**PROGETTO DI AMPLIAMENTO DI ATTIVITA' ESTRATTIVA
PER LA CAVA DI GESSO DI MONTE TONDO
(Ai sensi della L.R. 18 luglio 1991, n. 17)
(Disciplina delle attività estrattive)**

**INTEGRAZIONI
RICHIESTE DALL'AMMINISTRAZIONE PROVINCIALE DI RAVENNA
CON COMUNICAZIONE N.64989/2004**

SETTEMBRE 2004

Oggetto: PROCEDURA DI VALUTAZIONE D'IMPATTO AMBIENTALE (VIA) PER UN PROGETTO DI AMPLIAMENTO DI ATTIVITÀ ESTRATTIVA "CAVA MONTE TONDO" NEI COMUNI DI CASOLA VALSENIO E RIOLO TERME PRESENTATO DALLA SOCIETÀ BPB DAVILLIA SRL, IN CONFORMITÀ ALL'ART. 14 DELLA LEGGE REGIONALE N. 9/1999, MODIFICATA CON L.R. N. 35/2000 – RICHIESTA D'INTEGRAZIONI E COMUNICAZIONE OSSERVAZIONI.

TAVOLA 2
Rete delle
canalette di
regimentazione
delle acqua
piovane

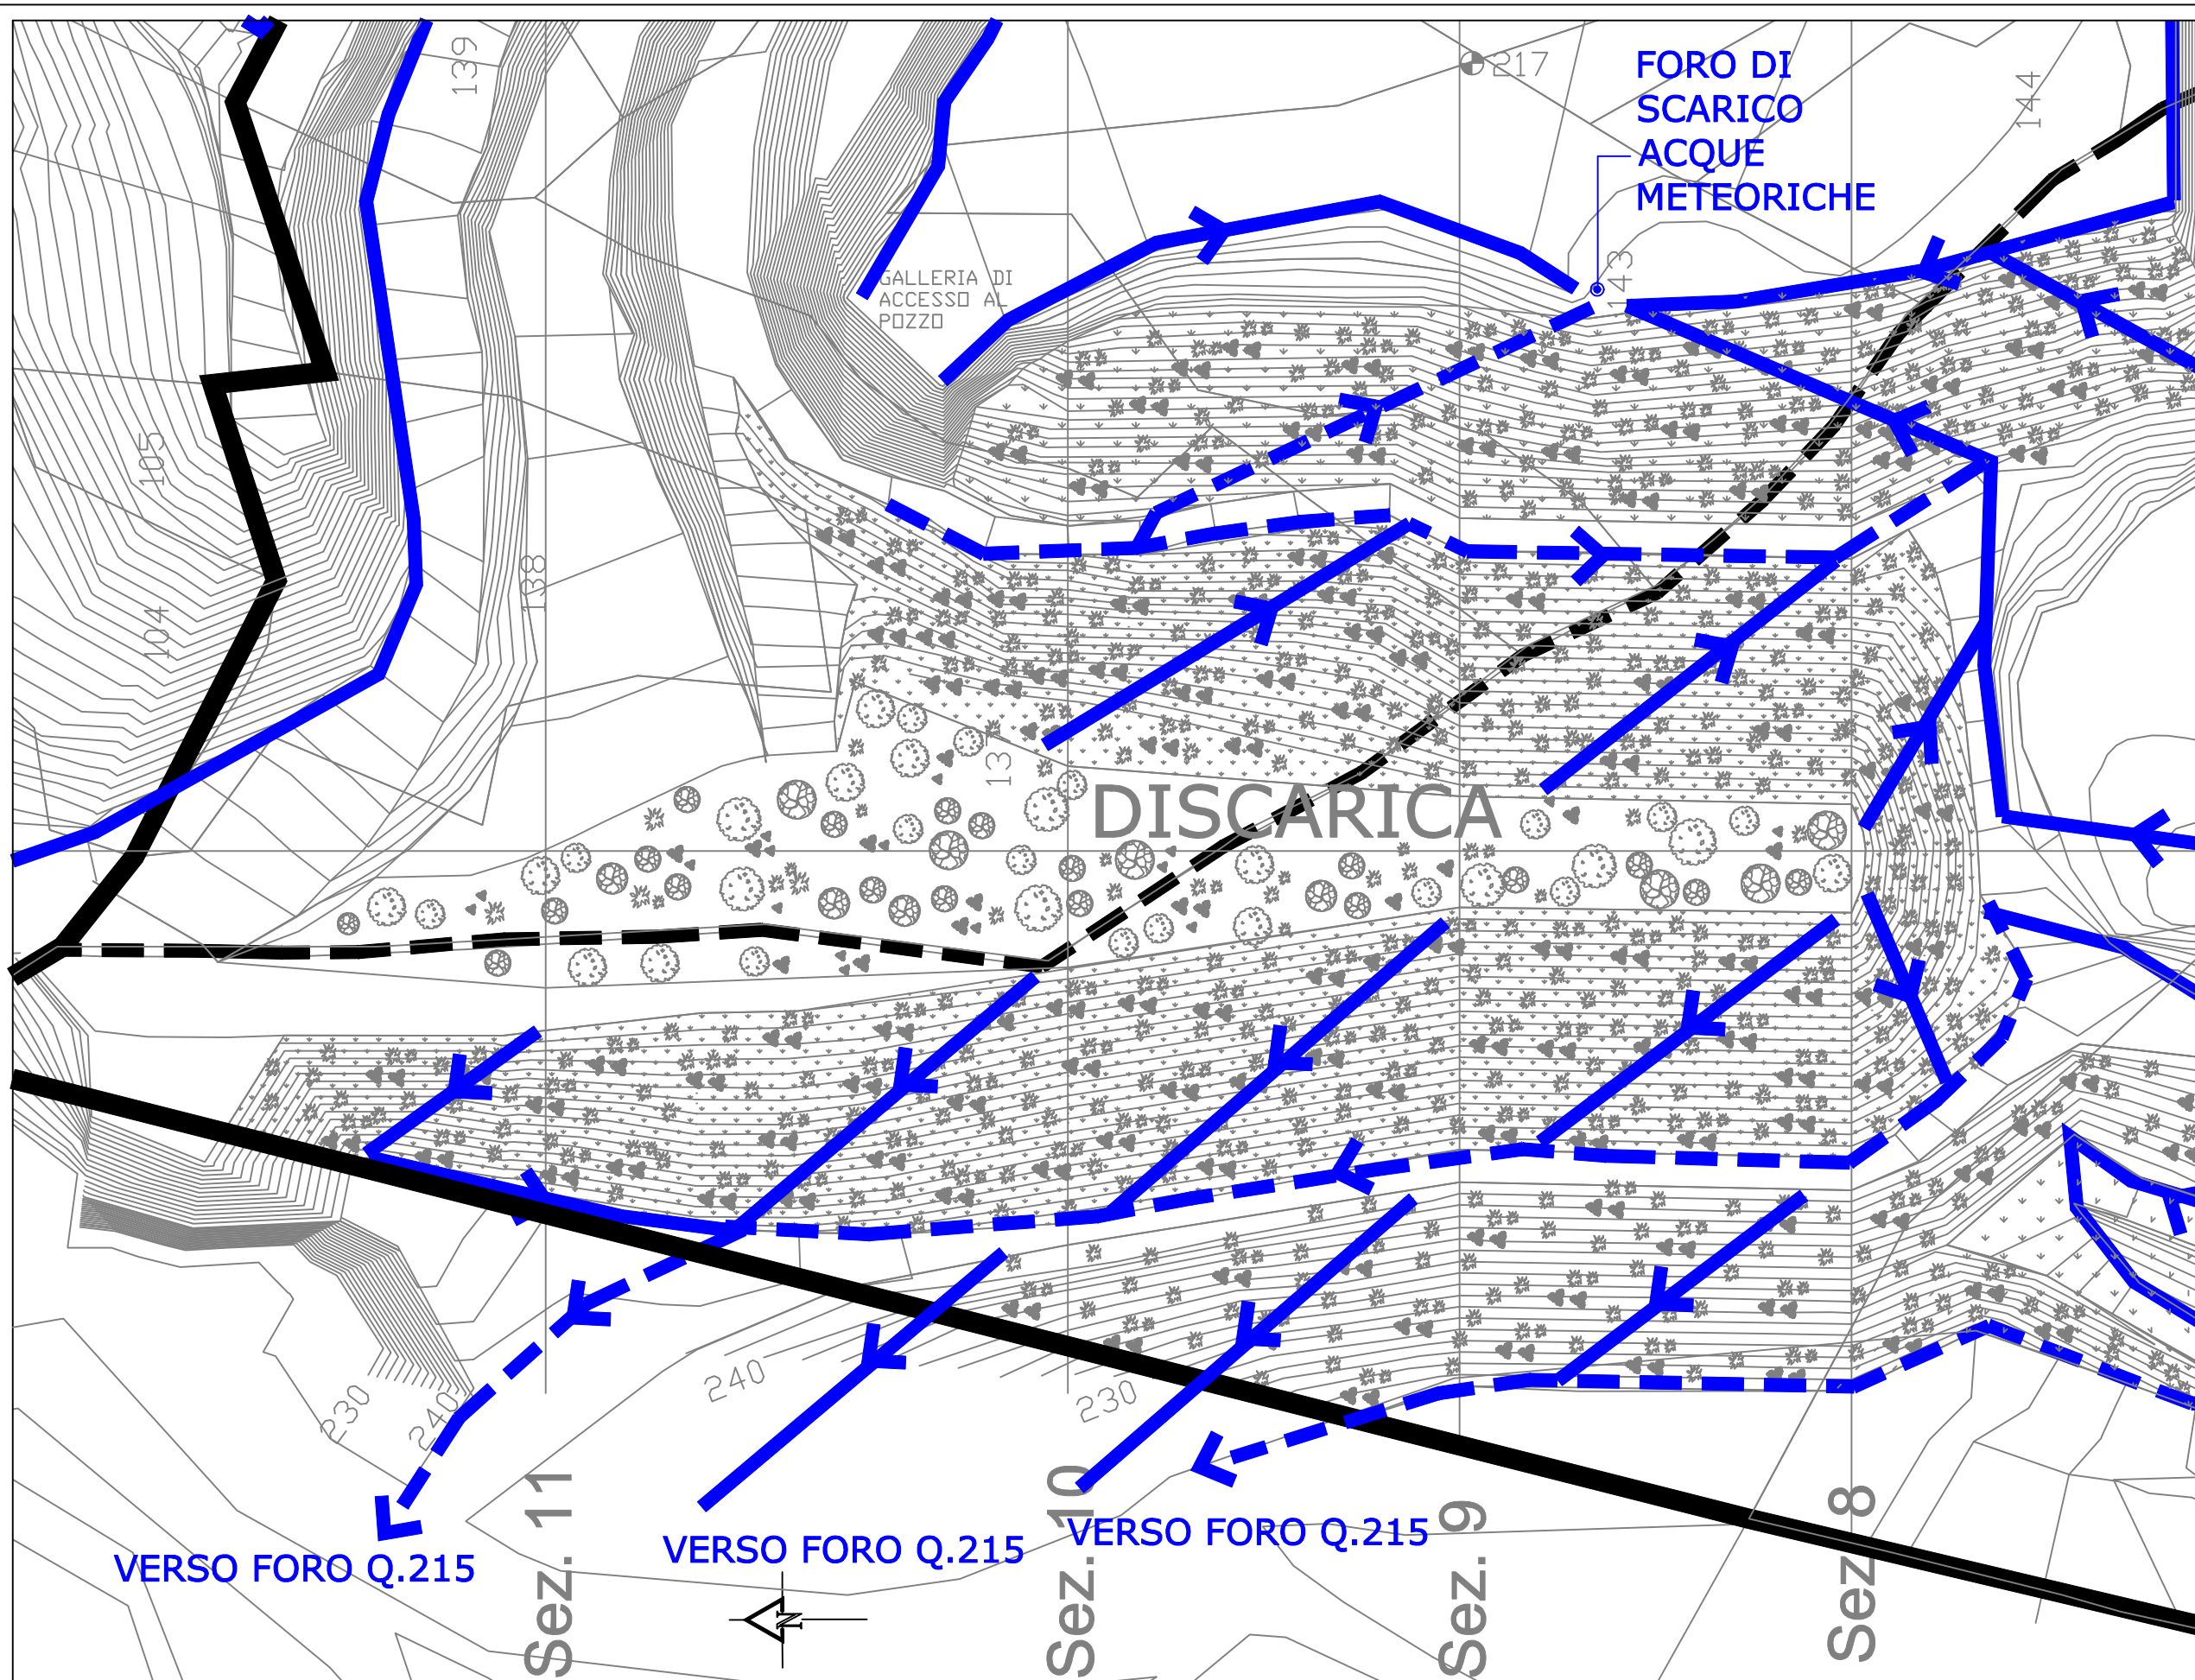
- 10) Nello specifico, per l'area di discarica ed anche in funzione dell'ottenimento dell'autorizzazione per il vincolo idrogeologico, si richiedono:
 - a. tavole grafiche con i particolari costruttivi della discarica;

- b. verifica di stabilità delle scarpate di discarica ed approfondimenti sugli accorgimenti necessari alla protezione delle stesse dall'erosione superficiale apportata dalle acque meteoriche;
